POPRAWKA nr 13

do projektu uchwały Rady Miasta Krakowa w sprawie MPZP "Osiedle Podwawelskie"
- druk nr 3236.

POPRAWKA nr 14

POPRAWKA nr 12

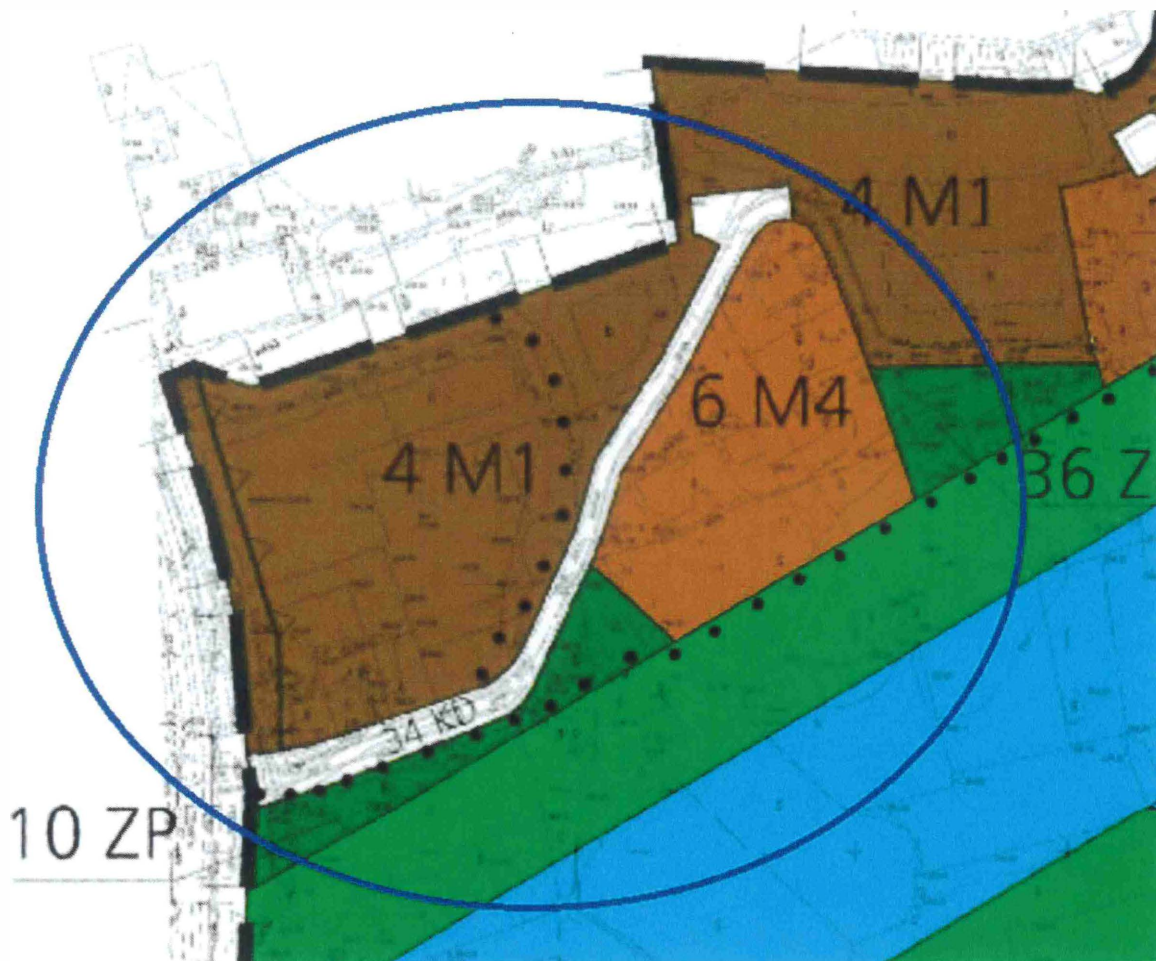
Przywrócenie zapisów i rysunku planu dla obszaru drogi KDD.2 zgodnych z obowiązującym planem „Ujście Wilgi”. Załącznik graficzny z MPZP dla obszaru „Ujście Wilgi” z fragmentem obejmującym ul. Rozdroże (34 KD)
